CONSTANCIA DE NOTIFICACIÓN MEDIANTE PUBLICACIÓN DE AVISO

Auto No. 9674 del 02 de octubre de 2020

La Autoridad Nacional de Licencias Ambientales – ANLA - dentro del expediente LAV0012-00-2019 profirió el acto administrativo: Auto No. 9674 del 02 de octubre de 2020, el cual ordena notificar a: **JESUS ANTONIO RUBIO JAIME**.

Se entrega Concepto(s) Tecnico(s): 6134 - 02/10/2020

Figura 2-39 Vista en planta de la piscina de sedimentación de la quebrada Bochalema.

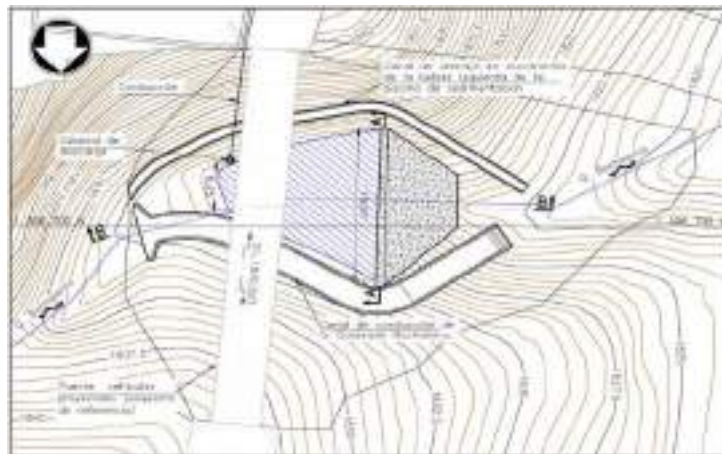
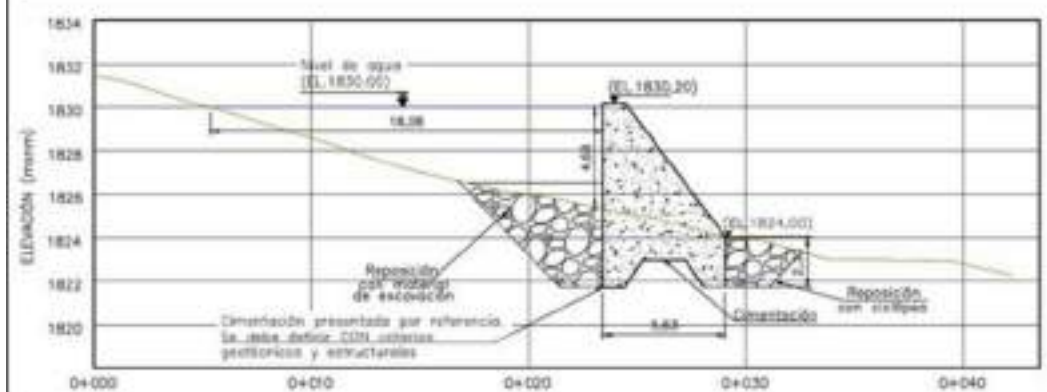
Para el vertimiento 2 la sociedad propone una piscina de sedimentación la cual se plantea sea localizada sobre la quebrada Bochalema o Gañanes en el área rural del municipio de Suratá, con dimensiones de 13,20 m de longitud, una profundidad de 1,50 m y un ancho de 0,75 m. El caudal de diseño es de 40 l/s según los criterios de diseño de la Tabla 7.53 del capítulo 7 y a lo adjuntado por la Sociedad en el "anexo 10.1.1.1_2 plan de manejo de aguas quebrada Bochalema", donde se presentan las memorias de cálculo.

Figura 6-8 Esquema general de los vertimientos y plantas de tratamiento de agua con caudales máximos para fase de operación.

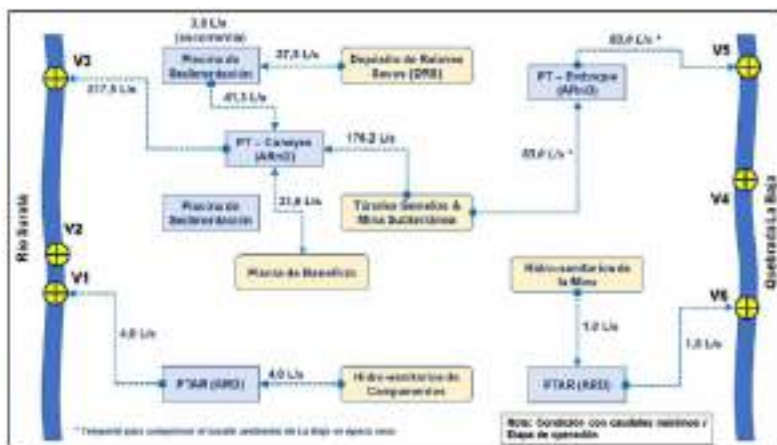
En la etapa operativa y de cierre, la Sociedad plantea el uso de cuatro puntos de vertimiento, dos en el río Suratá (V1 y V3) y dos en la quebrada La Baja (V5 y V6). El Vertimiento V1 tendría un caudal promedio de 3 l/s y 4 l/s de caudal máximo esperado, asociado a los campamentos hidrosanitarios; el vertimiento V3, recibe las aguas del depósito de relaves, Influjo de túneles y mina con caudales promedio de 157.1 l/s y máximos de 217.5 l/s; para el vertimiento V5 sobre la quebrada La Baja, se estima caudales de 85 l/s indistintamente de las condiciones de máximos o mínimos; de igual manera el vertimiento V6 que está relacionado con las actividades domésticas y manejo hidrosanitario de la mina tiene un caudal invariante de 1 l/s.

(Ver Figura Esquema general de los vertimientos y plantas de tratamiento de agua con caudales medios para fase de operación y Figura Esquema general de los vertimientos y plantas de tratamiento de agua con caudales máximos para fase de operación, en Concepto Técnico 6134 del 2 de octubre de 2020)

Figura 6-12 Resultados de modelación de calidad del agua para conductividad en el río Suratá en etapa constructiva (izquierda) y operativa (derecha) bajo condiciones de funcionamiento normales

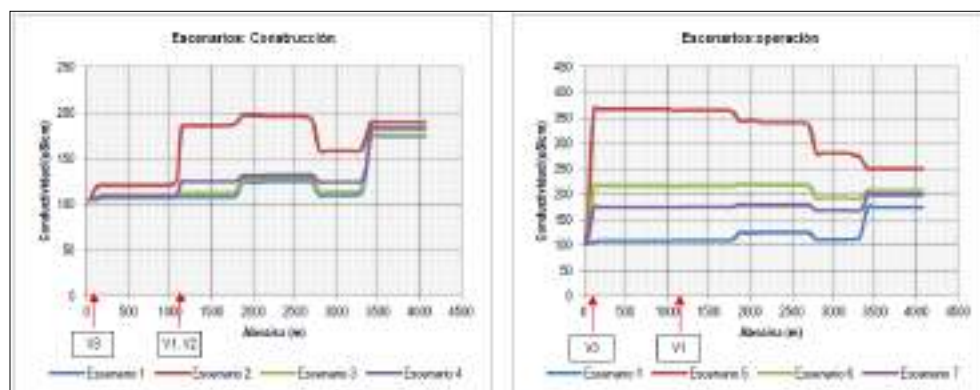
La conductividad es el parámetro que representa mayor cambio o variación de acuerdo con las modelaciones presentadas, demostrando que modificaría las condiciones incluso en el río Vetas particularmente para escenarios de bajos caudales, dado que disminuye la capacidad de asimilación del río Vetas.

Figura 6-13 Resultados de modelación de calidad del agua para Conductividad en la quebrada La Baja en etapa constructiva (izquierda) y operativa (derecha) bajo condiciones de funcionamiento normales

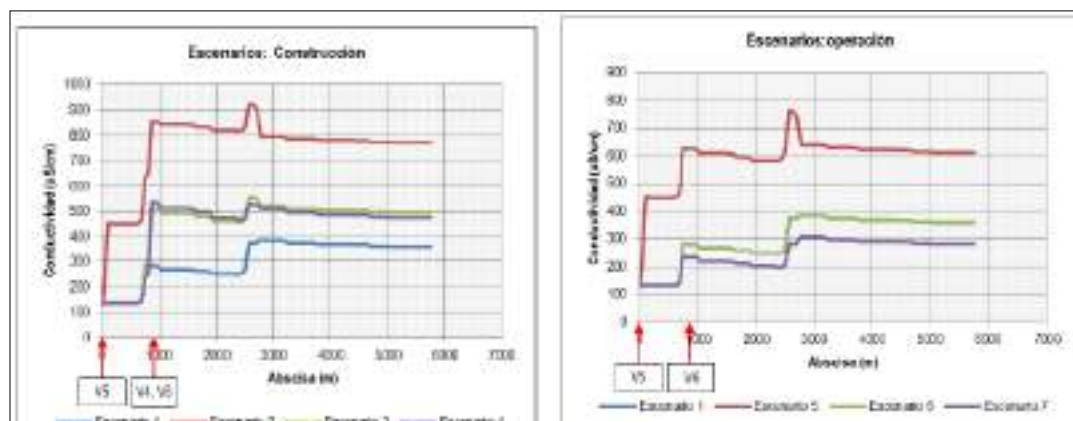
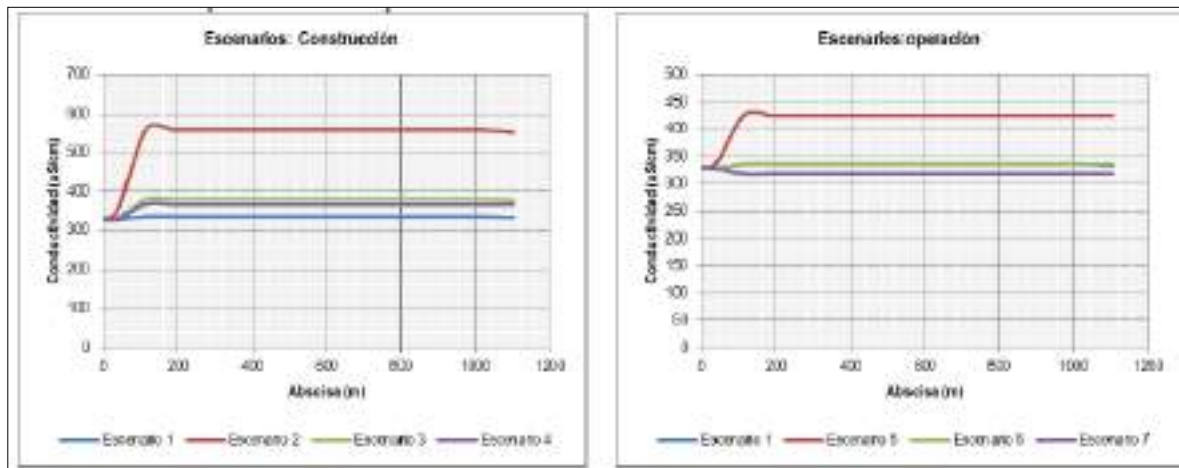
En la etapa operativa el efecto es ligeramente menor alcanzando conductividades en la quebrada La Baja de 550 micro Ohm/cm en el escenario de bajos caudales. Al respecto es importante mencionar que si bien es cierto existen múltiples fuentes identificadas en la inspección de campo, esta Autoridad considera que estos impactos son descritos en el escenario base y para los escenarios con proyecto se evidencia la potencialización del impacto ya existente, incluso hasta el río Vetás a una distancia superior a la determinada en la modelación, lo cual haría evidente el impacto acumulativo entre los vertimiento propuestos en el río Suratá y en la quebrada La Baja aguas debajo de la confluencia de estos cuerpos de agua, en especial en épocas de bajos caudales.
